SERVICE INFO – INA 0117

Napínacie rameno 534 0325 10 lepšie znázornenie značenie

Obj. č.: 534 0325 10

Obrázok 2: Zmenené značenie pre pracovné oblasti napínacieho ramena

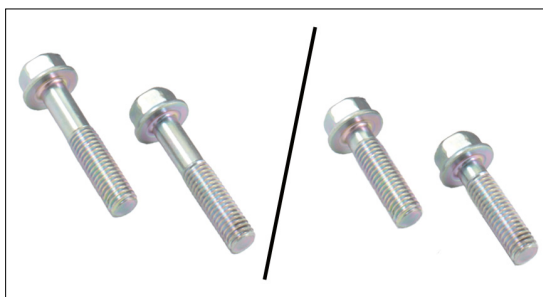
V rámci stáleho ďalšieho vývoja našich produktov bolo modifikované napínacie rameno 534 0325 10.

Označenie pracovnej oblasti (A1/A2, obrázok 2) na telese nového napínacieho ramena je oveľa zreteľnejšie, popr. je lepšie vylisované.

To uľahčuje v prípade vstavaného napínacieho ramena preskúšanie správneho napnutia klinového rebrovaného remeňa.

Pri nasadenom klinovom rebrovanom remeni a vytiahnutom aretačnom kolíku sa musí značka na páke (M, obrázok 2) nachádzať približne v oblasti menovitej pozície (N, obrázok 2). Pri bežiacom motore sa posunie značka na páke do pracovnej oblasti medzi A1 a A2 (obrázok 2).

Obrázok 3: Vľavo, staré vyhotovenie so širšími upevňovacími bodmi. Vpravo, nové vyhotovenie s užšími upevňovacími bodmi.

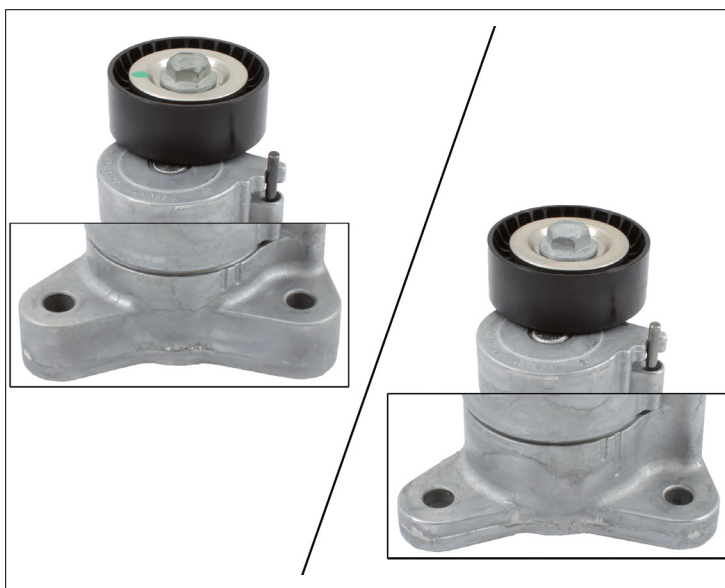
Okrem toho sú prípeňovacie body nového vyhotovenia o 10 mm užšie v porovnaní so starým vyhotovením. V prípade modifikovaného vyhotovenia predstavuje šírka upevňovacích bodov 12 mm (obrázok 3, vpravo), v prípade starého variantu to bolo 22 mm (obrázok 3, vľavo).

Na základe zmenených rozmerov upevňovacích skrutiek sa takisto zmenila dĺžka prípeňovacích skrutiek. Skrutky M8x40 mm v prípade starého vyhotovenia preto nemožno použiť v prípade modifikovaného napínacieho ramena. Musia sa vymeniť za priložené skrutky M8x30 mm (obrázok 4).

Pri montáži modifikovaného napínacieho ramena je nutné bezpodmienečne použiť priložené skrutky.
